ELABORACION DEL EXPEDIENTE TECNICO,
EQUIPAMIENTO Y CONTINGENCIA DEL PROYECTO:

"RECONSTRUCCION DEL HOSPITAL SAUL GARRIDO
ROSILLO II-1 DISTRITO DE TUMBES -
PROVINCIA DE TUMBES -DEPARTAMENTO DE
TUMBES.

RESPUESTAS DE OBSERVACIONES ESTRUCTURAS

Asunto: Acerca del Levantamiento de Observaciones a la Revisión de Documentos Fase IV en la Especialidad de Estructuras del Proyecto "Reconstrucción del Hospital Saul Garrido Rosillo II-1 Distrito de Tumbes, Provincia de Tumbes, Región Tumbes.

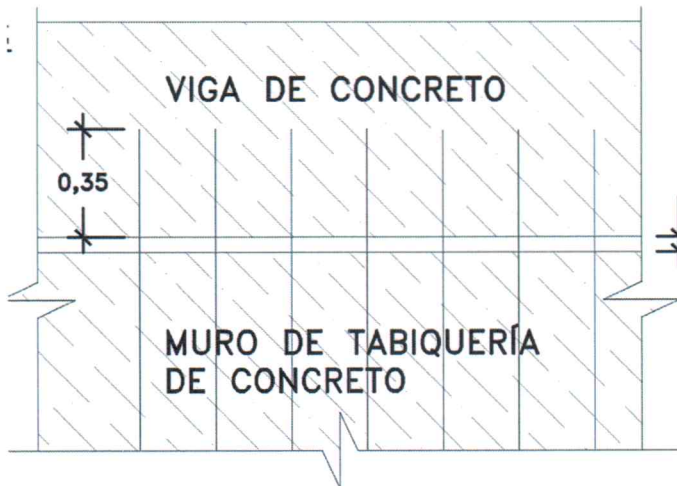
13. En los planos de techos se muestra el siguiente detalle para los tabiques de concreto armado:

En esta junta el acero está quedando expuesto, debe rellenarse con algún material para su protección.

Respuesta:
Se ha actualizado el detalle

Respuesta:
Se indico en detalle el tipo de sellante que se utilizará.

Plano de Arquitectura

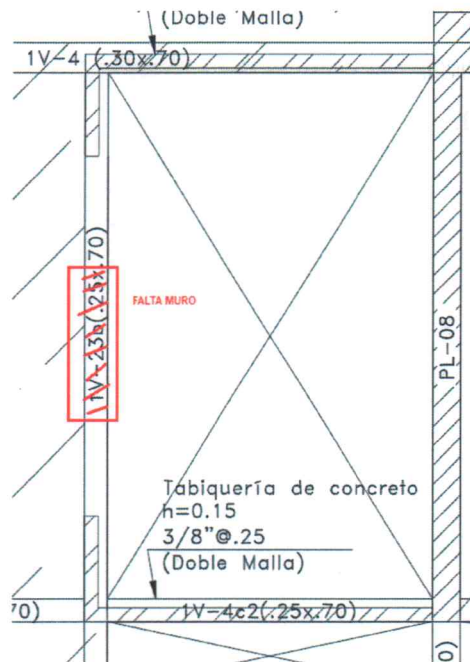
14. Se debe compatibilizar muros de los ascensores y montacamillas, con la especialidad de arquitectura y con el plano de tabiquería, como se muestra a continuación:

Falta dibujar el tabique de concreto central en plano de estructuras, losas de techo.

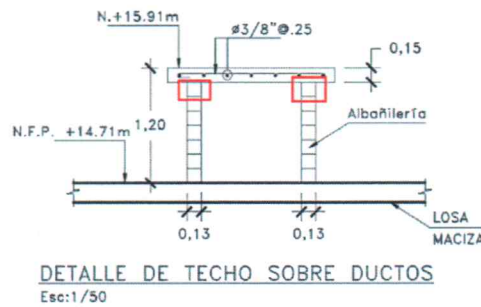
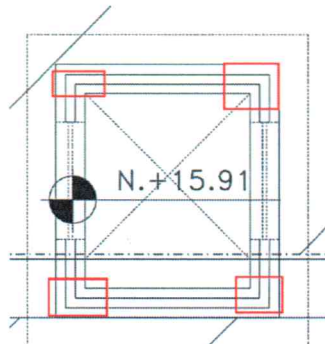
Falta colocar vigas en la losa de techo cuarto de máquinas, ejes a4-aH
 Falta colocar vigas en la losa de techo escalera protegida 1, ejes a5-aC
 El detalle de techo sobre ductos, debe llevar una viga solera y columnetas indicar en planta

¿El parapeto de h=30 cm, llevará columnetas y viga de confinamiento?, detallar.

Respuesta: Se han actualizado para la escalera 1 y para el cuarto de máquinas el detalle de vigas soleras superiores, los parapetos de 30cm serán de concreto armado y los techos de los ductos se usarán vigas soleras del mismo espesor de la losa.

REJILLA EN DUCTO DE INST./VENT
Esc. INDICADA

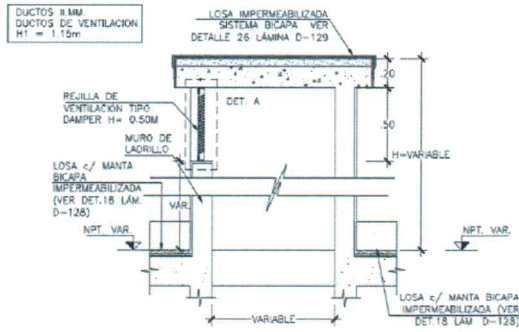
Compatibilizar con los detalles de arquitectura. Plano D-30

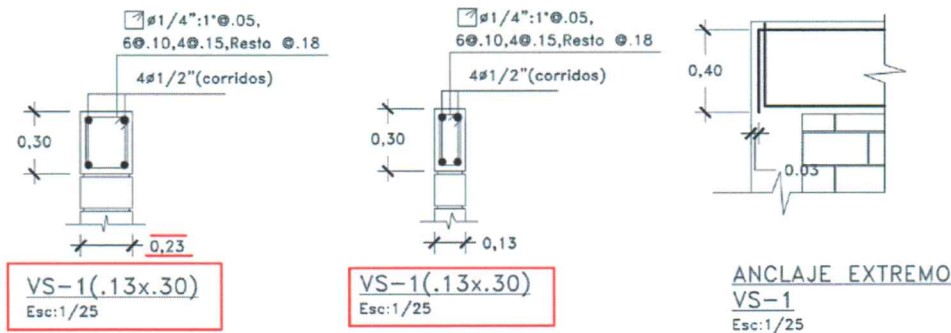
Los detalles de las vigas tienen el mismo nombre, con dimensiones diferentes.

Respuesta: Se han actualizado los nombres de las vigas soleras para cada tipo de muro de albañilería.

PLANTA DE LOSA DE TECHO DE PISO TÉCNICO
LOSA MACIZA H=0.20m
N.F.P.: +1.45
Esc:1/50

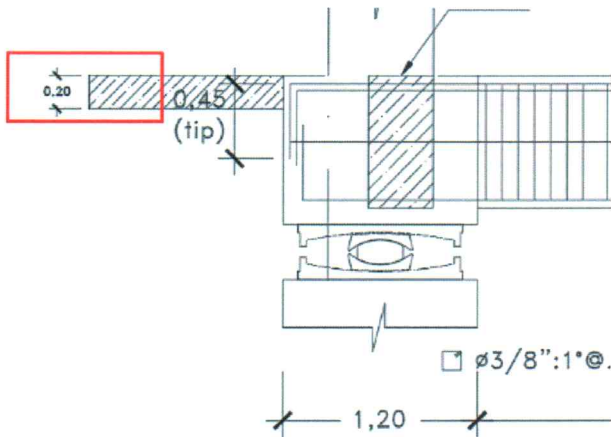
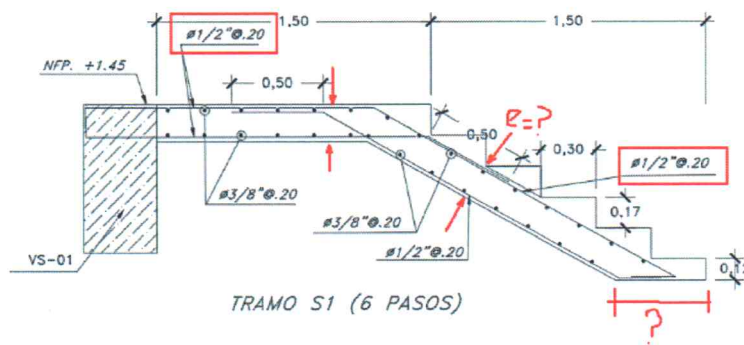
En los planos de vigas E-34 al E-40 del piso técnico, la losa en volado a los extremos de las vigas se ha considerado un espesor de 0.20 m, no siendo compatible con lo indicado en los planos E-17 al E-21 donde se indica que la losa es de espesor 0.12 cm. Compatibilizar y actualizar planos.

Se actualizo los planos E-17 al E-21 de las vigas del piso técnico, donde se indica la losa del volado con un espesor de 12 cm.

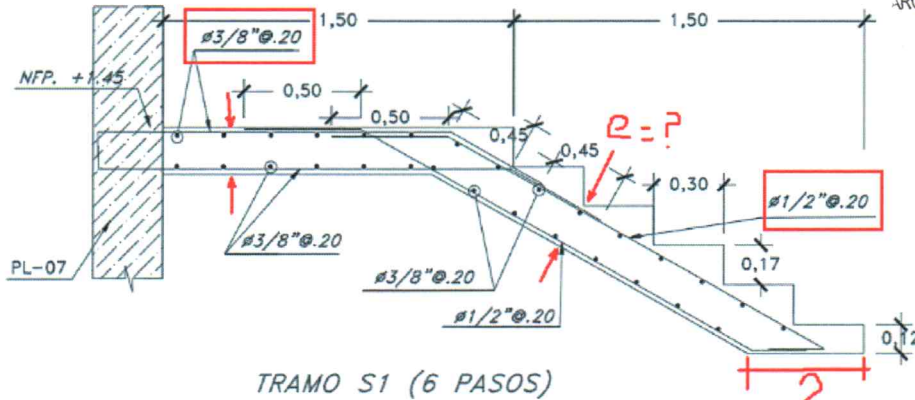
24. En plano de escaleras, E-60a, revisar acero de la escalera 4 y escalera 5, Tramo S1 (6 pasos), el tramo está trabajando en voladizo

El refuerzo especificado para dichas escaleras es suficiente, ya que la losa que se ve en los tramos mencionados cuenta con elementos de borde que le sirve de apoyo, como se observar en la vista en planta de las escaleras.

Plano E-20

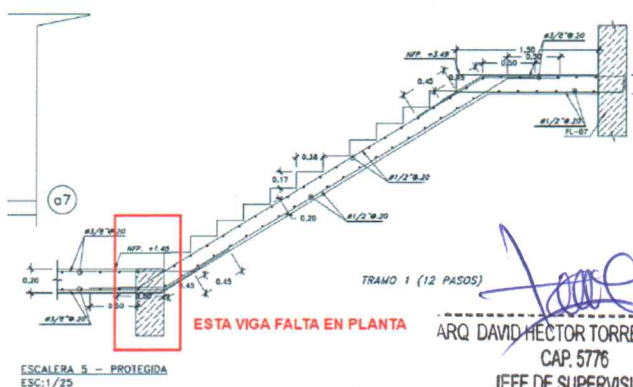
La viga VS-8b es paralela a la escalera, por lo que no puede ser apoyo de la escalera, tal como se muestra en el gráfico siguiente que es parte del plano E-20.

Respuesta:
Se agregó la viga de apoyo de la escalera N°5, ver plano E-20.

Plano E-62

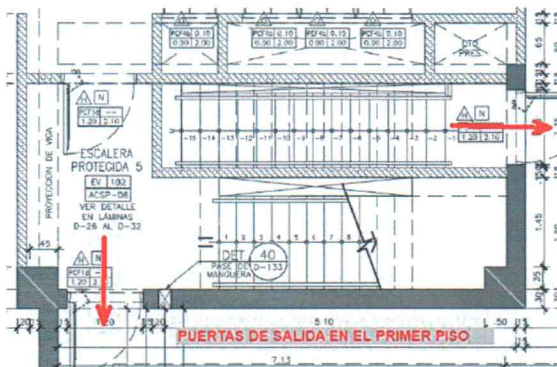
- 25. Plano E-62. Falta dibujar viga de apoyo VE5-2 (.30x.70), según plano de techos.

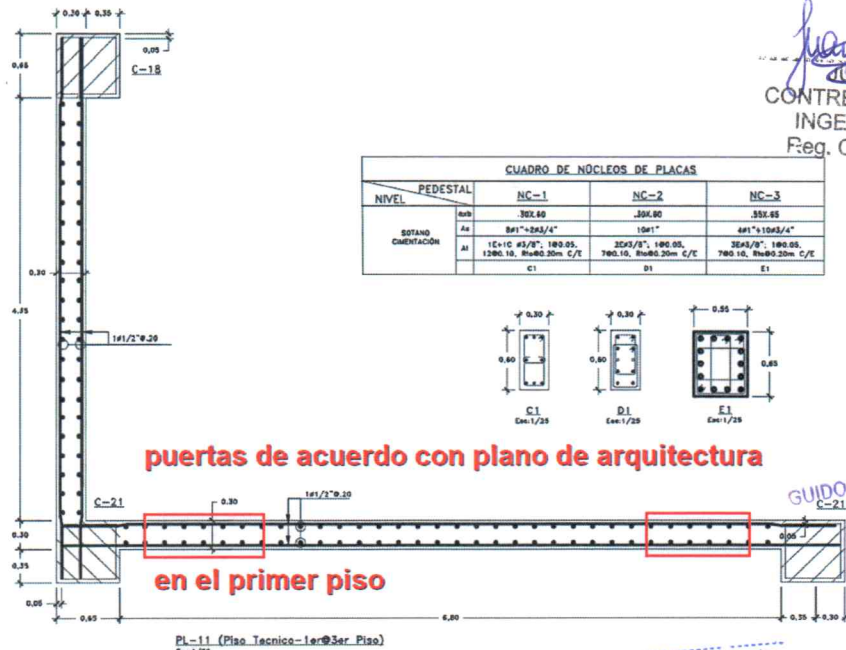
En el plano E-20, solo se ha colocado, "Ver planta de arquitectura puerta en el primer piso", pero el grafico de la placa PL-7 sigue continua.

En el plano E-11, se muestra la placa PL-07 (Piso Técnico), en el cual se ha puesto la indicación "Puerta en el primer piso, ver planta de estructuras". Al ser la placa que se ubica en el piso técnico no debería ir esta indicación.

En el plano E-11a, la placa PL-07 (Piso Técnico - 1er@3er Piso), es donde se debe dibujar detalladamente la placa PL-07 para el primer piso con el vano de las puertas.

Se debe presentar el diseño de la placa PL-07, en la memoria de cálculo solo se tiene diseño para dos placas PL-01 y PL-08

Asimismo, la Placa PL-11, según plano de arquitectura, tiene dos puertas en el primer piso y un pase para la manguera contra incendio, dibujar el detalle constructivo de dicha placa para este nivel, Verificar y presentar diseño con esta

Respuesta: Se han actualizado en los planos y en la memoria de cálculo las placas PL7 y PL11 considerando las aberturas del primer piso.

ESCALERA INTEGRADA TECNICA 6
ESC:1/25

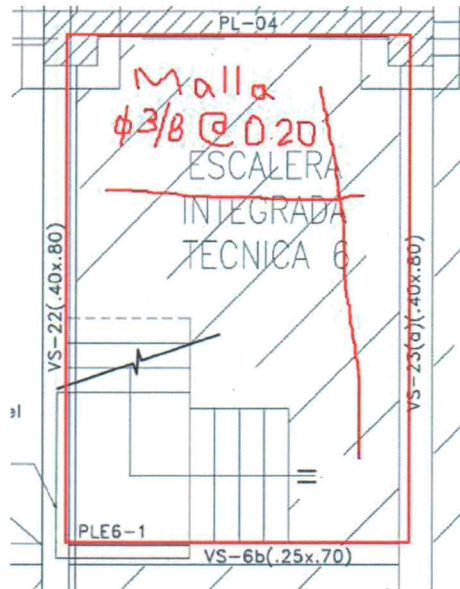
26. Compatibilizar el acero que va en el paño de la losa de techo donde se ubica la escalera N° 6, en planta se especifica malla de acero de Ø 3/8", pero en el detalle de la escalera en el primer tramo se indica acero de Ø 1/2"

Se ha actualizado el detalle del tramo de la Escalera N°6, ver plano E-63.

ESCALERA INTEGRADA TECNICA 6

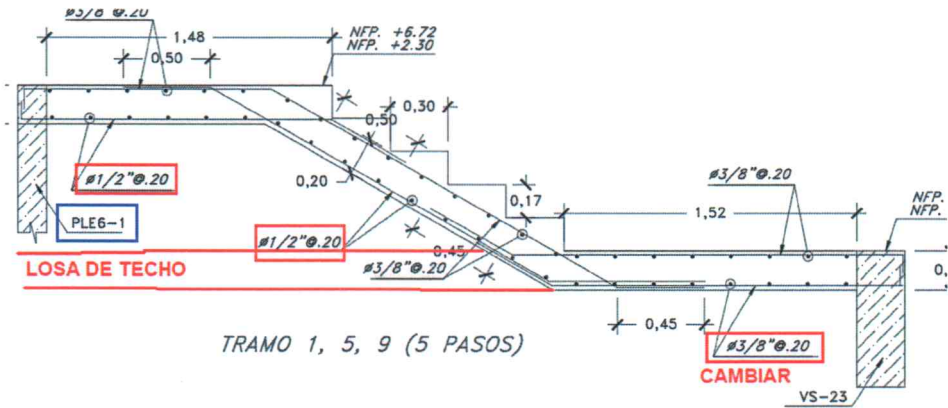
El acero de la escalera en planta, debe quedar tal como está en el corte, es decir acero de $\phi 1/2"$ @ 0.20, de acuerdo al diseño de la escalera. Debe cambiar en planta de techos en el paño donde se ubica la escalera.

Se actualizó el detalle de la escalera N°6 con el acero correspondiente, ver plano E-63 y E-19, E-24

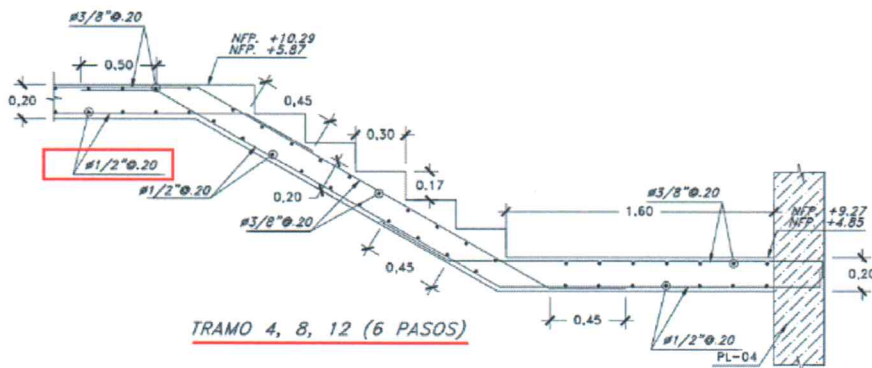
Se recomienda dibujar el tramo de las escaleras con los apoyos en cada extremo.

Entre ejes a7-a8 y aA-aB

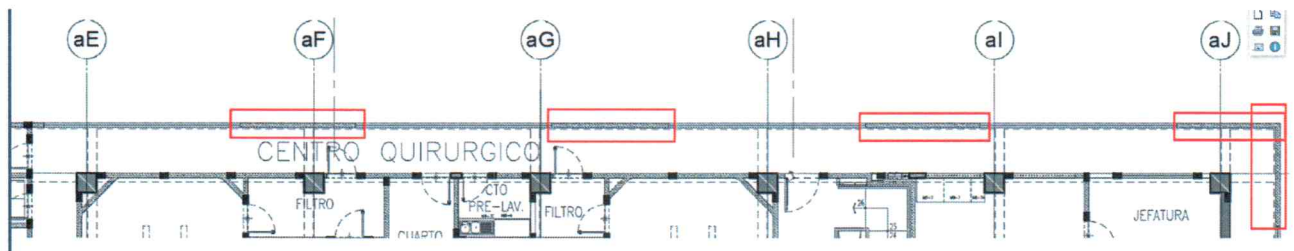
En el segundo piso falta columnaetas en el eje paralelo al eje a1 entre ejes aE-aJ.

Del mismo modo faltan columnaetas en el eje paralelo al eje aJ entre los ejes a1-a6

Se compatibilizo los planos de tabiquería con la arquitectura.

Plano E-68, tabiquería primer piso

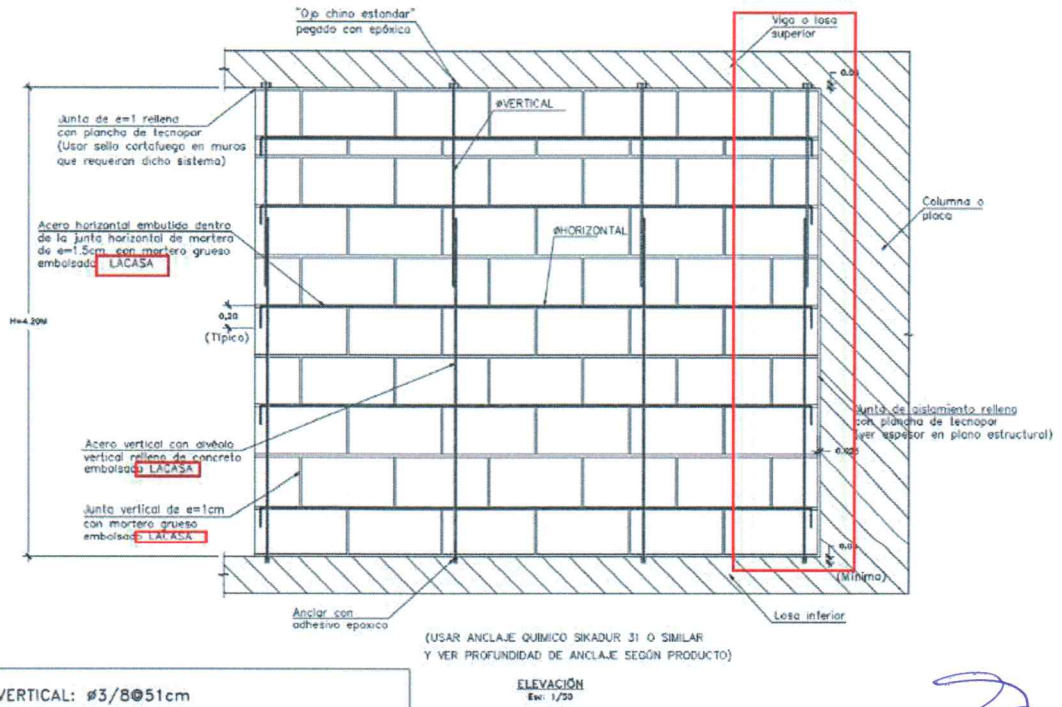
En el eje a11, plano de tabiquería, la viga VS14, no está en la misma posición que en el plano de losas de techo, compatibilizar.

Respuesta: No se requiere viga de apoyo para los tabiques ubicados en el Eje a12 entre aB-aC, debido a que la losa maciza de 20 cm de espesor es suficiente para resistir dicha carga. Se ha actualizado la ubicación de la viga VS-14 en el plano de tabiquería acorde a lo indicado en el plano de techos, ver plano E-68.

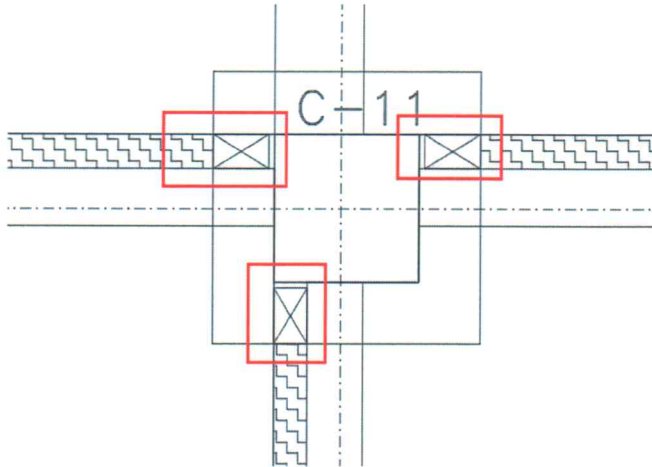
29. Plano E-80a, compatibilizar el siguiente detalle constructivo:

En la elevación (grafico anterior) no se muestra que se debe instalar una columenta junto a la columna estructural o placa, como si se muestra en planta.
Compatibilizar detalle constructivo.

CORTE A

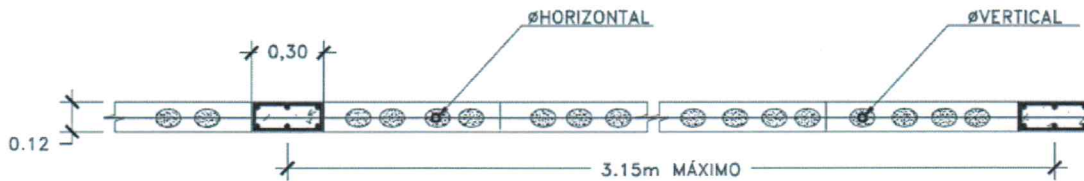
31. Plano E-80A, compatibilizar los dos detalles que se muestran, asimismo debe ser compatible con el cuadro de columnetas:

El Corte A, no es compatible con el detalle del muro que se muestra en la Sección de Albañilería Armada

Se actualizó el Detalle de Columnetas, donde se indica el espesor de 12 cm. Además, se actualizó el Corta A y el detalle del muro se muestra la Sección de Albañilería Armada.

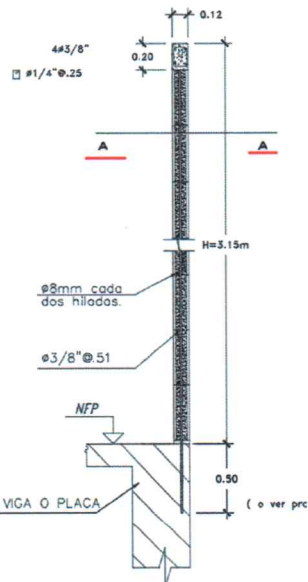
Los cuadros de columnetas con el acero indicado en los cuadros de columnetas, no es compatible con lo indicado en el Corte A y Detalle de Columnetas mostrados en los graficos anteriores.

Plano E-80a

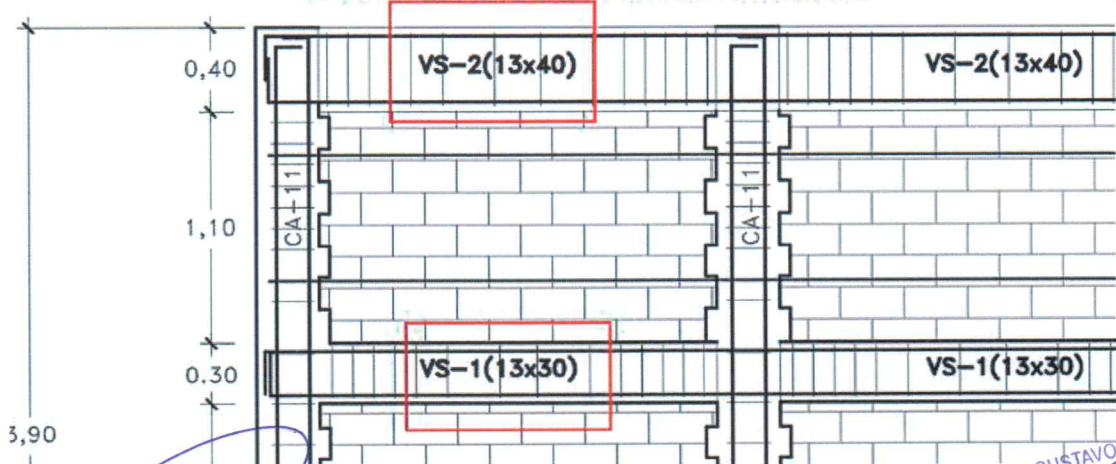
No se encuentra detalle de las vigas VS-2(12x40) y VS-1(13x30), del muro de azotea H=3.90 m

**falta indicar cantidad y diametro del acero
distribución y diámetro de estribos**

Respuesta: Se ha compatibilizado la distribución de acero, con el cuadro de columnetas, ver plano E-80a. Se ha agregado el detalle de la Viga VS-1 y VS-2, ver plano E-80a.

Plano de cobertura N° 2, en estructuras

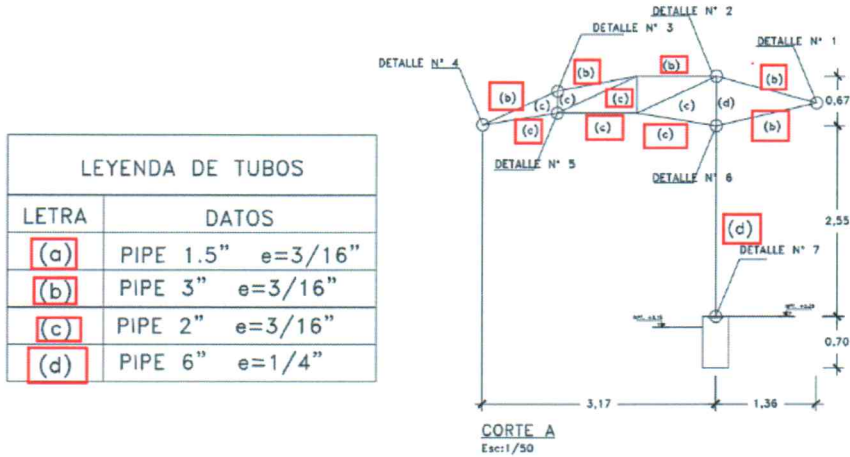
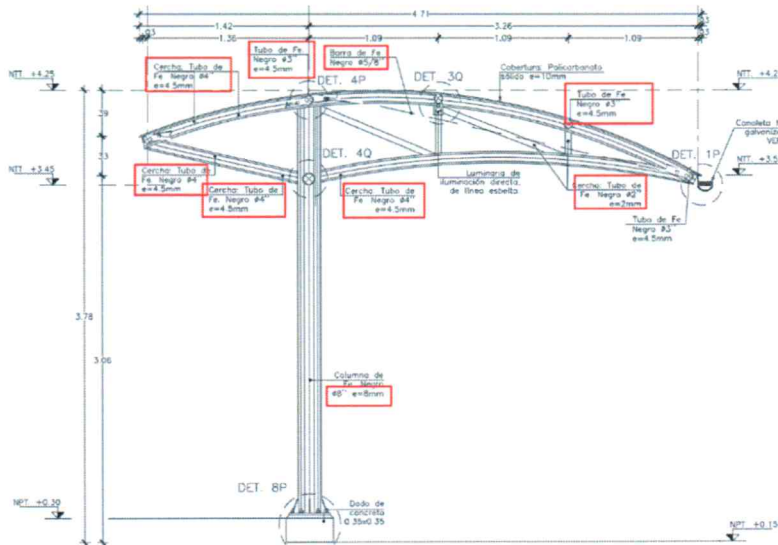
39. Existe incompatibilidad en planos de las coberturas metálicas, coordinar con arquitectura para que compatibilice.

Debe compatibilizarse las demás coberturas.

Se ha compatibilizado el plano de coberturas metálicas con lo especificado en arquitectura.

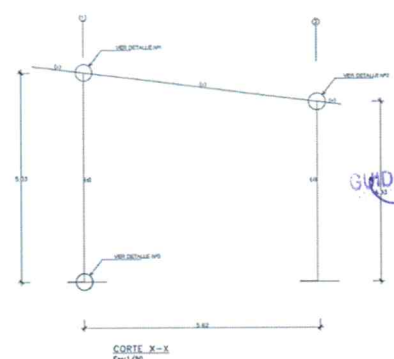
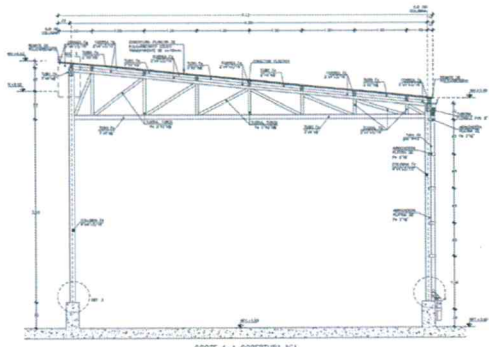
Cobertura N° 1, coordinar con arquitectura para que compatibilicen.

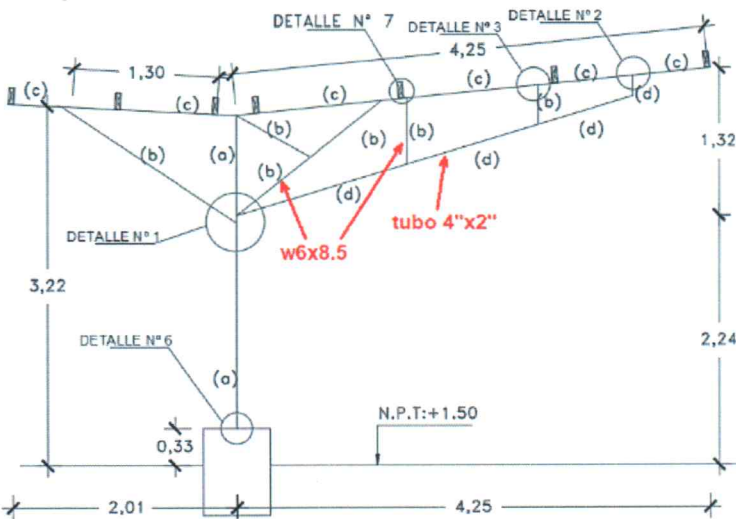
Ø 8"x1/4" (plano E-112)
Ø 3"x1/4" (plano E-112)
No está especificado.

Se compatibiliza con arquitectura el plano de Coberturas N° 1 y cobertura N° 2
Se adjunta memoria de cálculo de la cobertura N° 1, Se corrige la memoria de cálculo de la cobertura N° 3.

FALTA VIGA PARA APOYAR LOSA
PLANTA DE LOSA DE TECHO ESCALERA PROTEGIDA 5
LOSA MACIZA H=0.20m
N.F.P.: +17.51

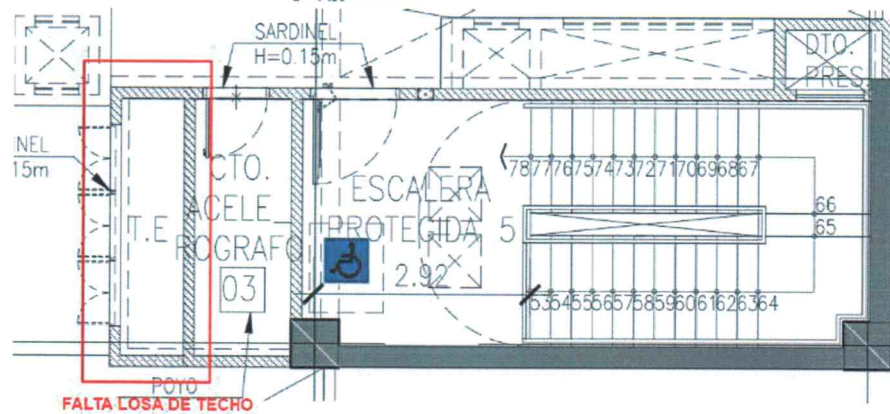
FALTA LOSA DE TECHO

Respuesta:
Se ha actualizado la losa para cubrir el cuarto de tableros eléctricos.

Plano de estructuras

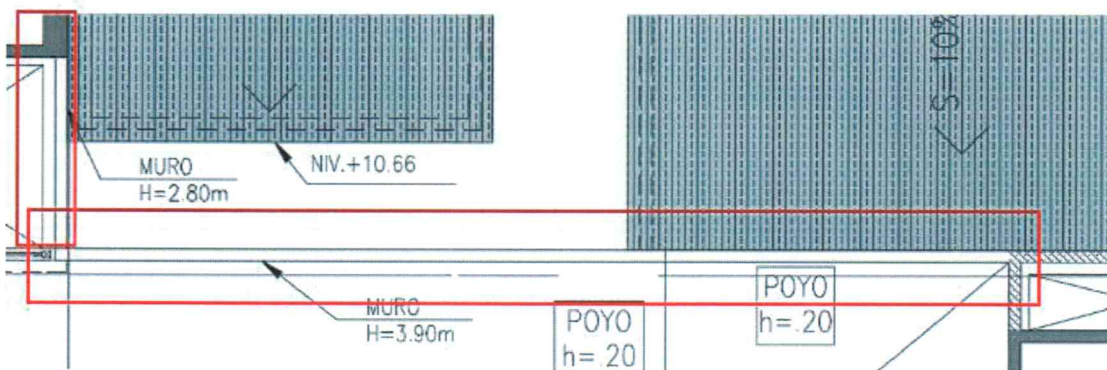
- c) En el cuadro de columnetas se tiene el tipo CA-11 de 0.50x0.30, con 20 acero de \varnothing 5/8", que se ubican en el muro del eje a5 entre los ejes aH-aJ, en el techo nivel +14.71. Este muro según la arquitectura es un muro divisorio de h=3.90 m, por lo que no requiere tener este tipo de columnetas. Verificar y modificar
